「福島第一原子力発電所 特定原子力施設に係る実施計画」及び「福島第一原子力発電所 特定原子力施設に係る実施計画 別冊集」について、下記の箇所を別添の通りとする。

補正箇所、補正理由およびその内容は以下の通り。

5・6号機における浄化ユニット・溶接タンク設置ならびに旧淡水化装置撤去に関する審査の進捗を踏まえ、下記の通り補正を行う。併せて、原規規発第1709285号、原規規発第1710065号、原規規発第1710307号および原規規発第1711247号にて認可された実施計画の反映を行う。

圖-1 5號機放射性液体廢棄物處理系統概要圖

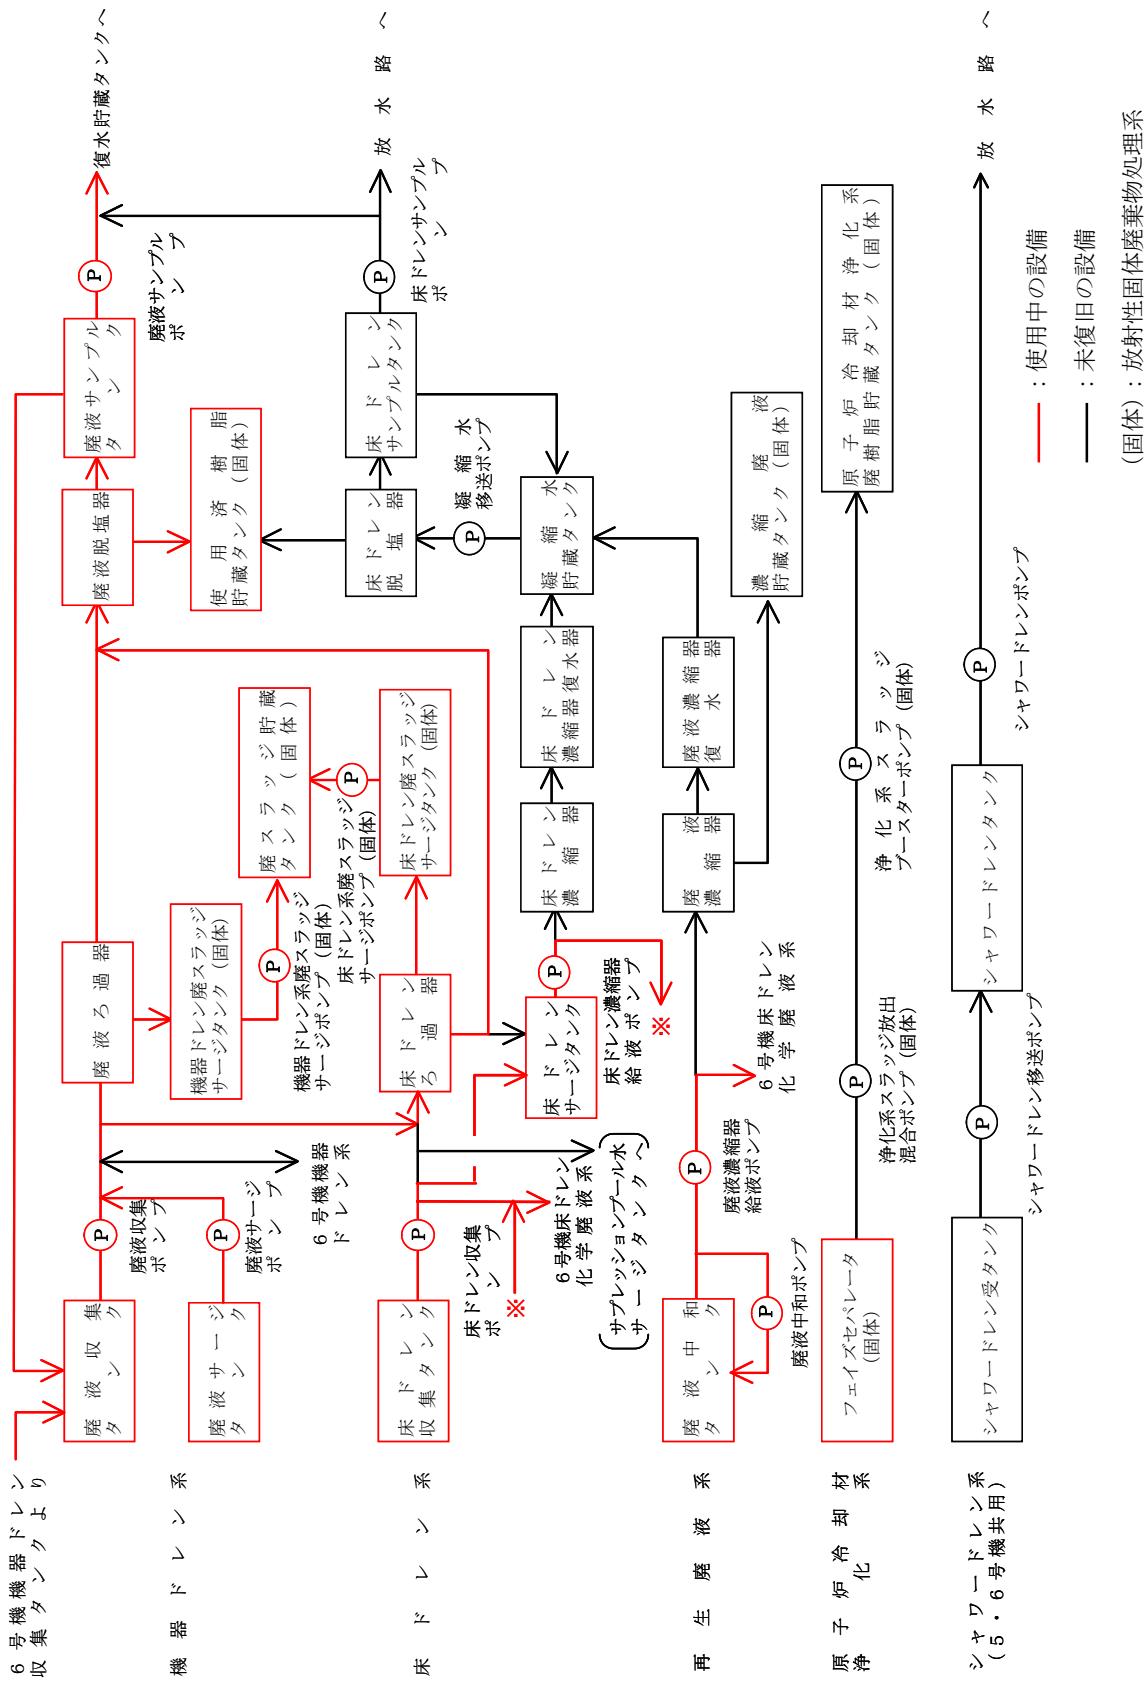
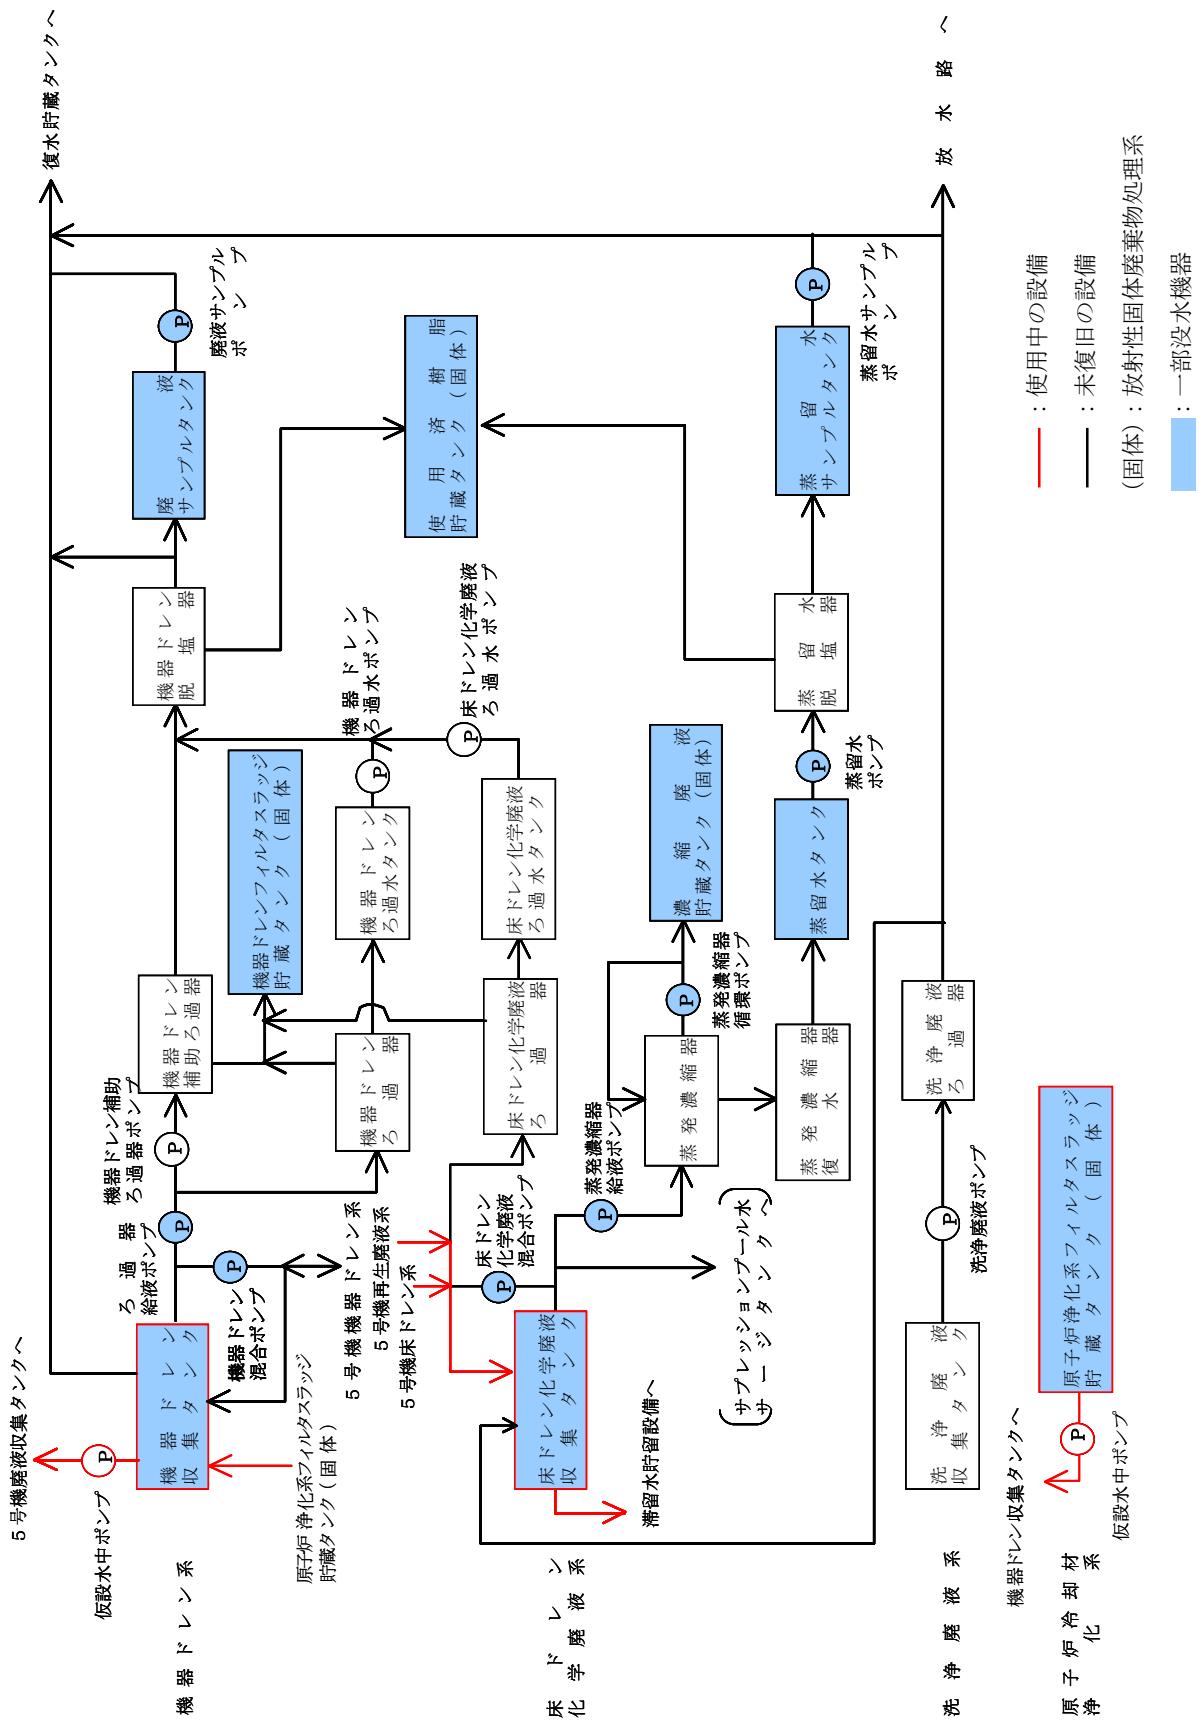
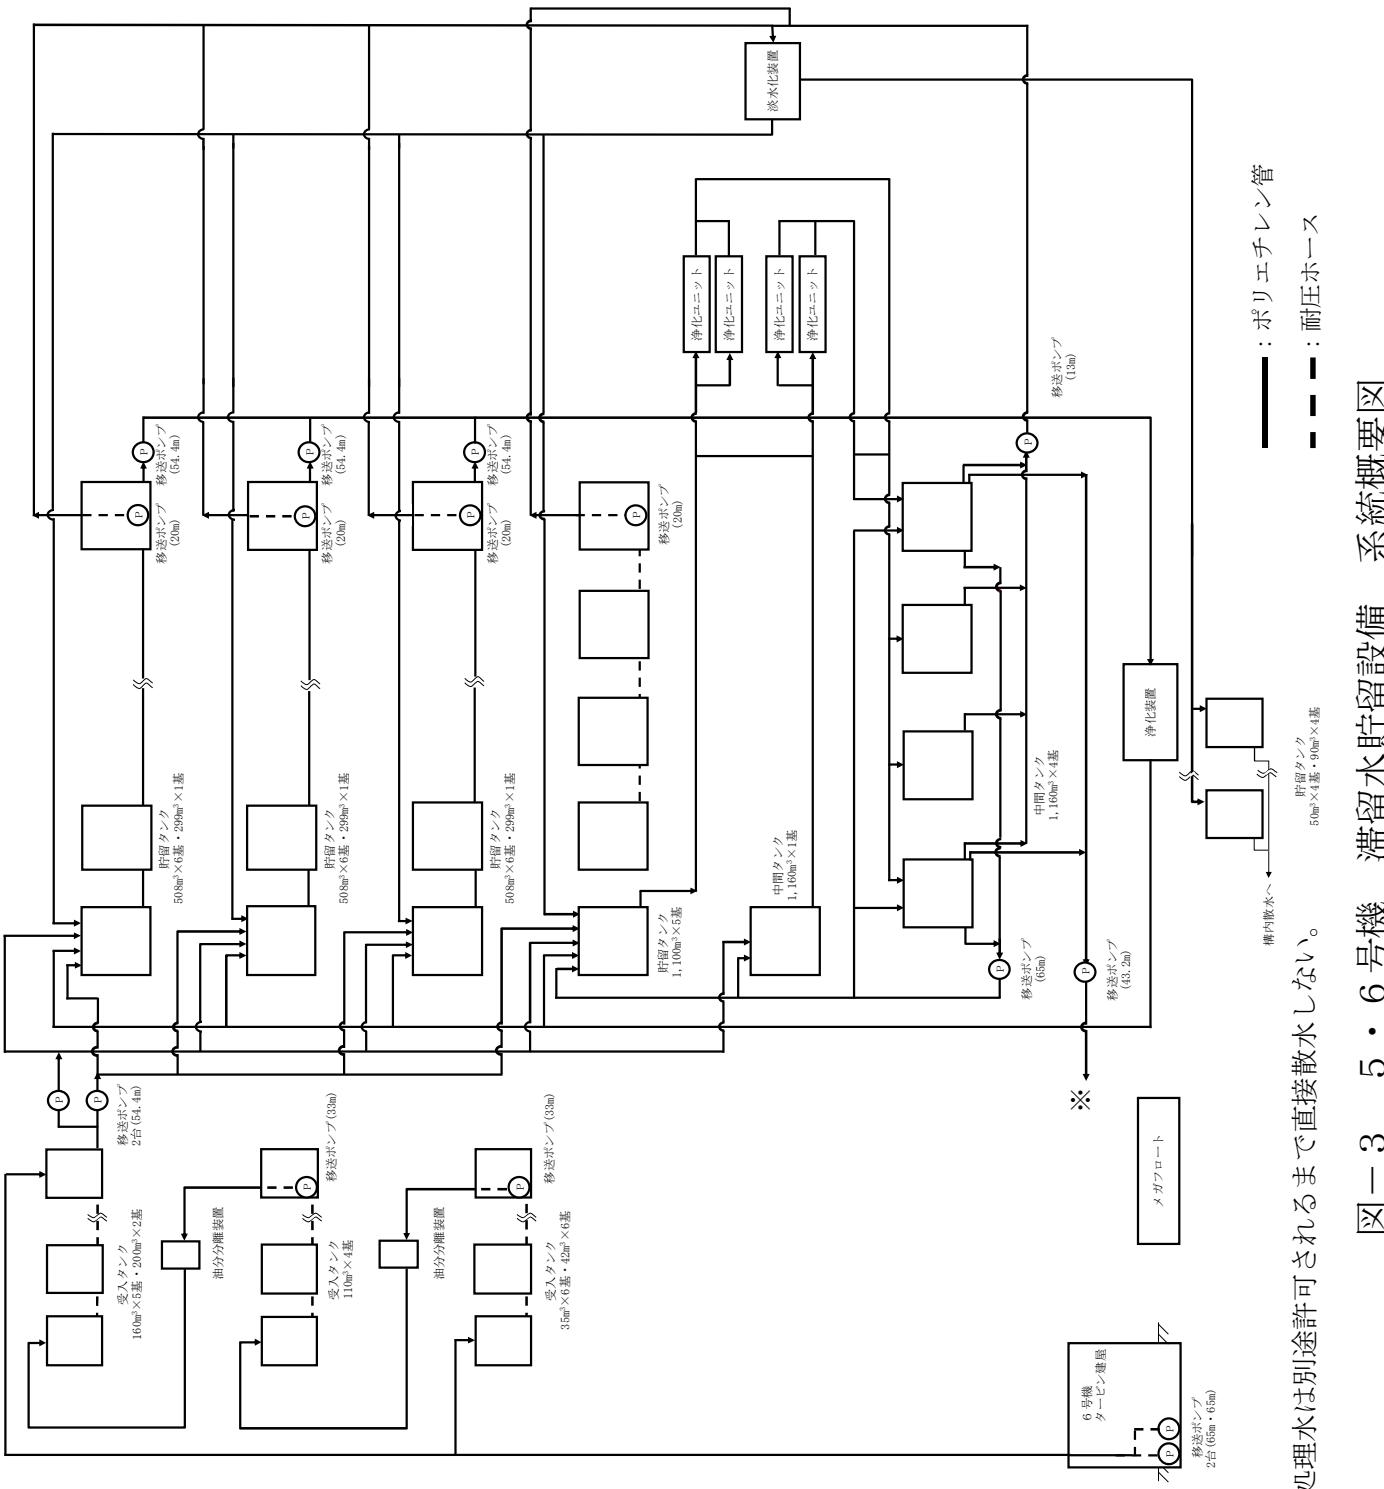
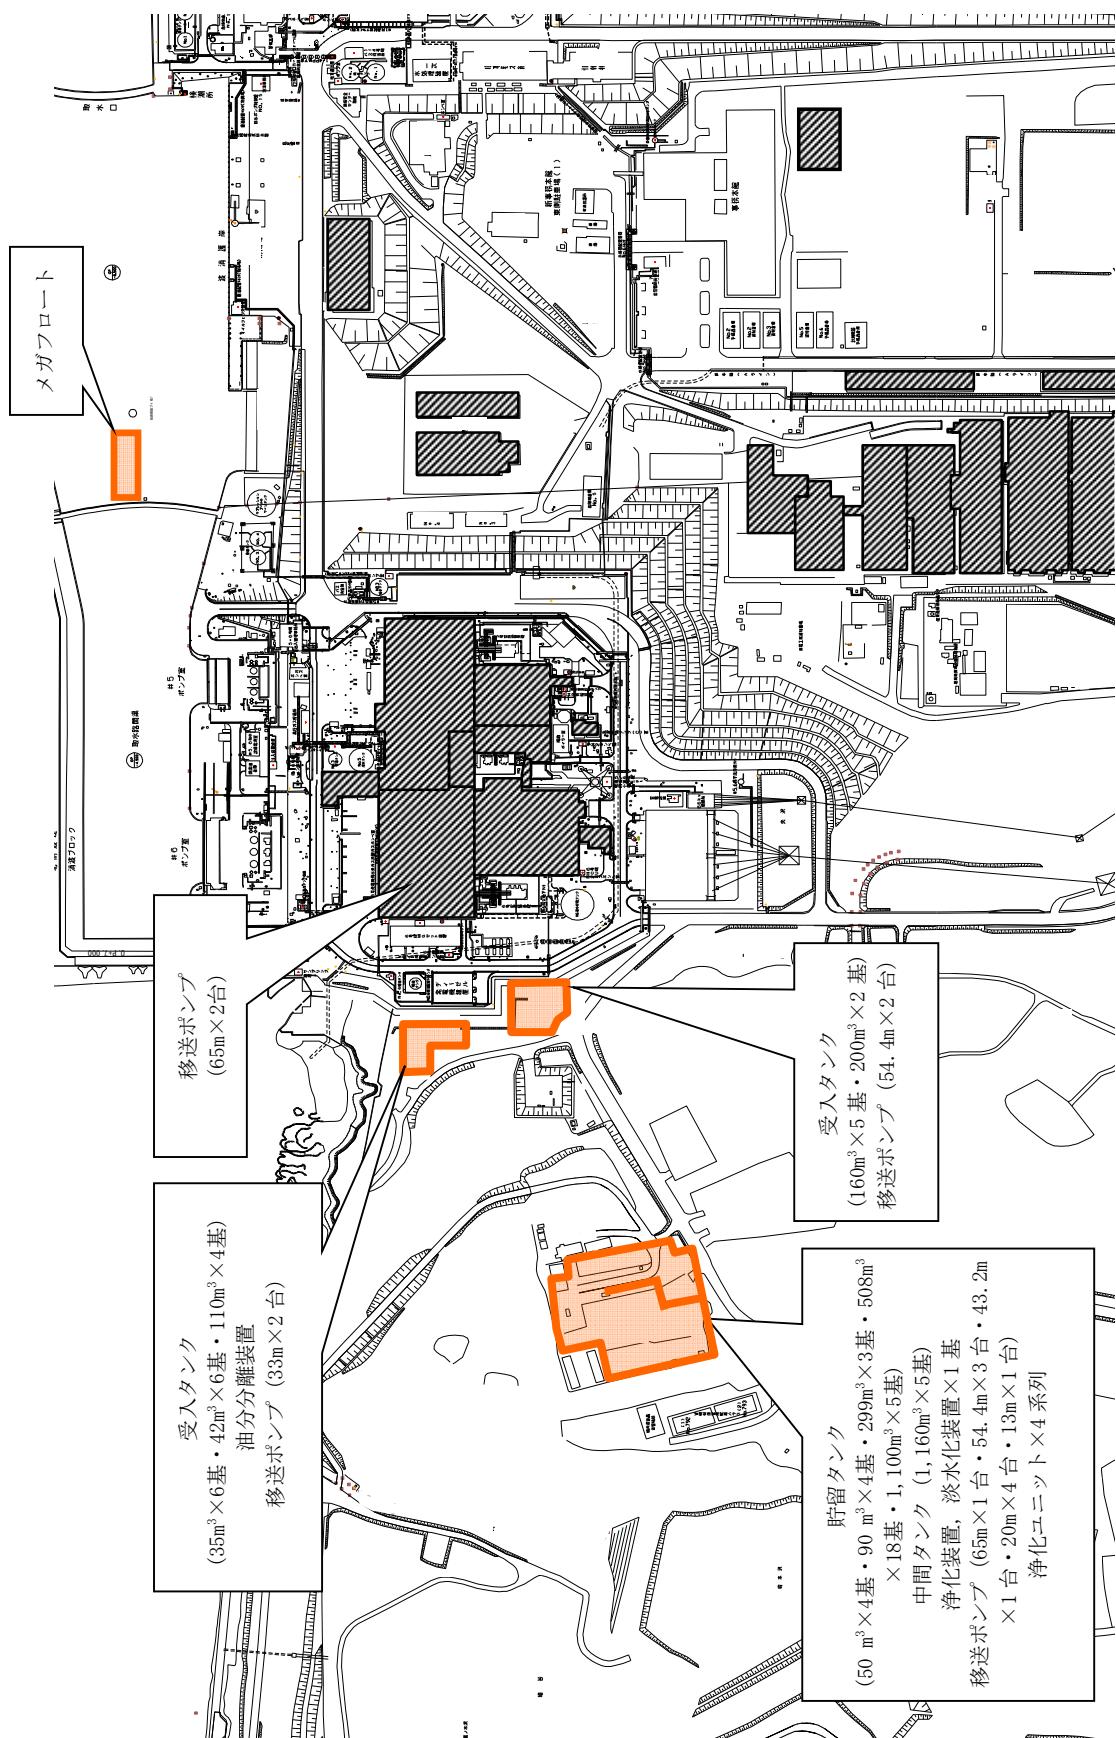
- ・配管構成の見直しに伴う系統概要図の変更
- ・新設タンクの名称の適正化

図-1 5・6号機 滞留水貯留設備 工事概要図

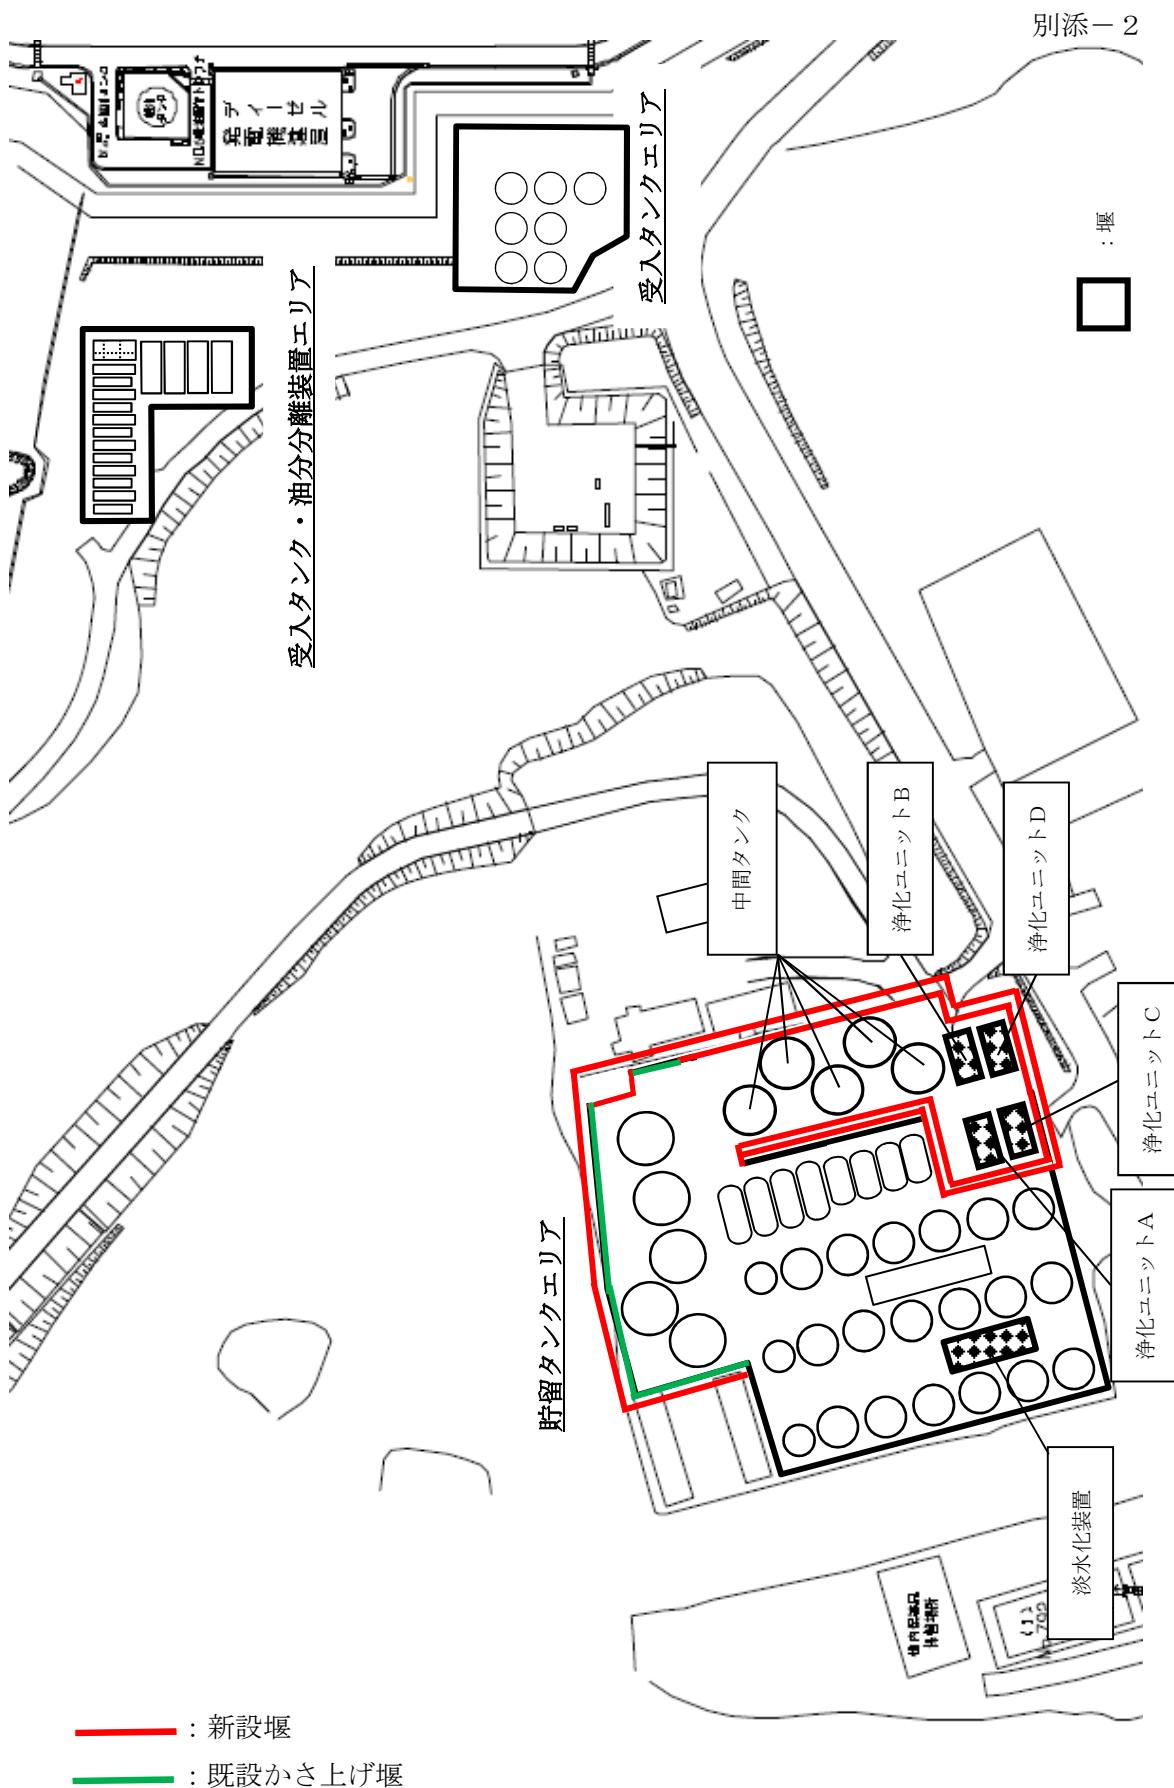
- 添付資料－5
 - ・変更なし
- 添付資料－6
 - ・O.P.表記の変更
- 添付資料－7
 - ・新設タンクの名称の適正化
- 添付資料－8
 - ・工事概要の記載の充実
 - ・最新工程の反映
 - ・補足事項、別添－1・8・9の記載の充実
 - ・配管の強度・耐震評価の追記
- 添付資料－9
 - ・記載の適正化
- 添付資料－10
 - ・タンクの敷地境界線量評価を追記
 - ・新設タンクの名称の適正化
- 添付資料－11
 - ・変更なし
